SCHARNIERE

in diesem PRODUCT INFO finden Sie die komplette Übersicht der gelieferten Seiten- und Zentral-Scharniere aus verzinktem Stahl für die TOORS Indy und Guardy Tore. Diese Scharniere werden seit 1.2. 2015 verwendet. Die Übersicht wurde auch um die Informationen ergänzt, welche Scharniere durch die neuen Positionen ersetzt wurden.

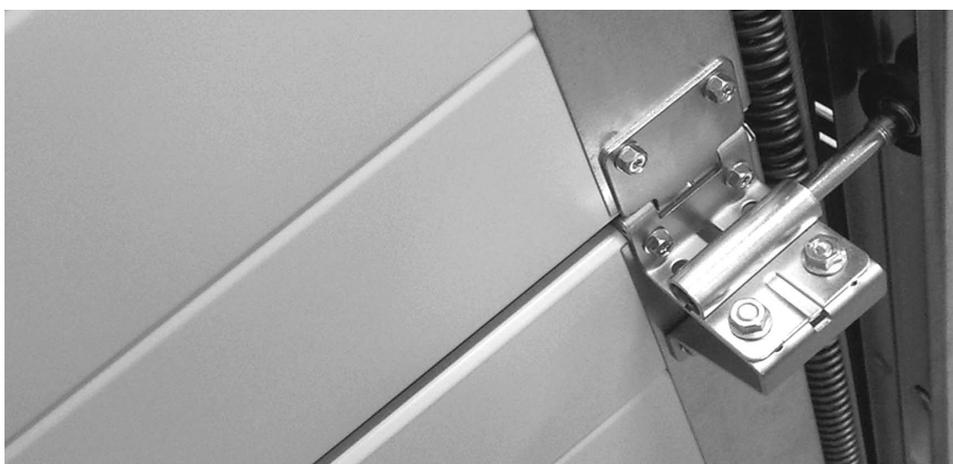
Aktuell werden um 5 mm schmalere Scharniere verwendet, aber die Position der Öffnungen für die Schrauben in den Platten bleibt unverändert. Für die Servicezwecke können also die aktuellen Scharniere auch dort verwendet werden, wo breitere Scharniere eingesetzt wurden und zwar in die ursprünglichen Öffnungen in den Platten (es müssen keine neuen Öffnungen gebohrt werden). Bei der Kombination der einzelnen Teile ist die Band- und Rollenführungs-kompatibilität einzuhalten. Für die neu gelieferten Scharniere hat die Rollenführung eine andere Form und größere Öffnungen für die M8 Schrauben.

Die bis zum 31.1.2015 standardgemäß gelieferten Scharniere werden im Rahmen der Ersatzteillieferungen bis zum Ende des Jahres 2015 geliefert. Die neuen Scharniere entsprechen qualitativ allen Standards. Bei den Scharnieren für die TOORS Guardy Garagentore wurde zusätzlich die Rollenführung mit einer Kunststoffeinlage verwendet, was das Laufgeräusch reduziert (siehe Product Info 126).

**Bis zum 01-02-2015
Breite 70 mm**

**Vom 01-02-2015
Breite 65 mm**
